PLACETTE CARTIER

Recommandations à la suite du dévoilement de l'aménagement permanent de la place publique au coin de l'avenue Cartier/boul. René-Lévesque.

VERSION FINALE

Québec, 5 novembre 2015.

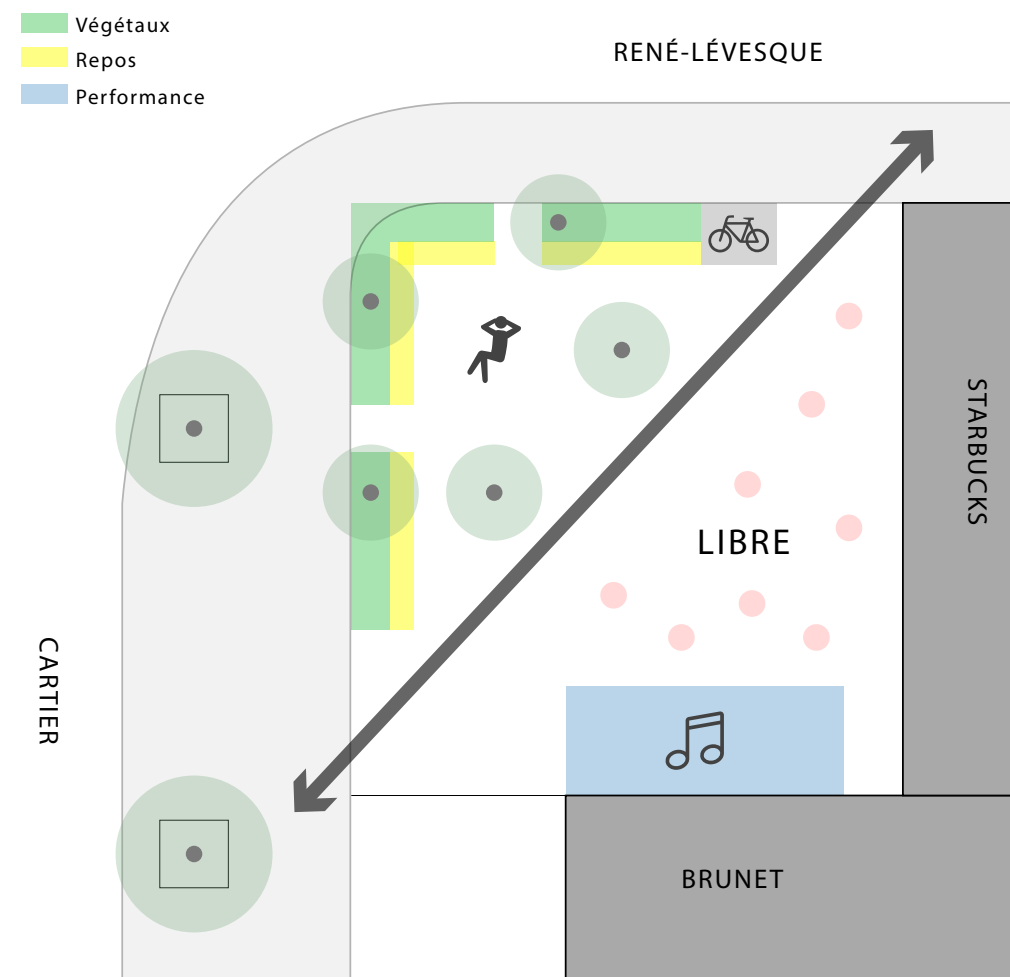
- La placette Cartier est **un lieu où cohabitent plusieurs usages** (lieux de passage, arrêt de bus, terrasse, scène extérieure improvisée, lieux de détente et de rencontre, etc.)

Nous proposons que différents espaces ainsi que différentes ambiances puissent être **concrètement définis par la forme et l'emplacement du mobilier urbain, la disposition du revêtement de sol et la végétalisation** afin de répondre aux multiples usages observés sur la placette cet été.
